<p>Liberté • Égalité • Fraternité RÉPUBLIQUE FRANÇAISE</p>	<p>Schéma régional des carrières Centre-Val de Loire</p> <p>Compte-rendu de la consultation du public</p>	<p>Orléans le 15/04/2020</p>
<p>Direction régionale de l'Environnement, de l'Aménagement et du Logement Centre-Val de Loire</p>

Avis sur le projet de schéma des carrières de la région Centre Val de Loire

Objet: Schéma Régional des Carrières (SRC) Centre-Val de Loire/Avis de consultation du public.

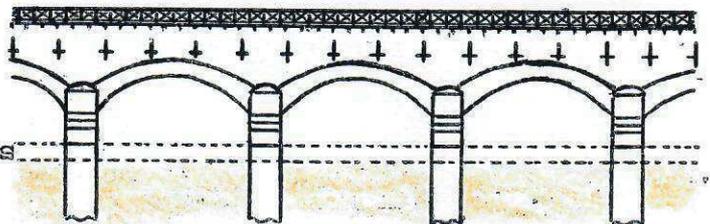
Coupe du pont de la Tranchasse de profil avec déversement par affouillement sous le radier (pointillé), déjà arrivé en partie en décembre 1878: la tête aval du pont-canal s'est détachée du corps des voutes sur une longueur de 80 mètres. Des tirants terminés par des ancrés en fonte durent être posés pour consolider les murs de la cuvette ainsi que des cercles de fer pour maintenir la maçonnerie des piles. Échelle 1/200.

Solution supprimant le radier en créant des fondations sous les piles pour une ou plusieurs arches. Échelle 1/500.
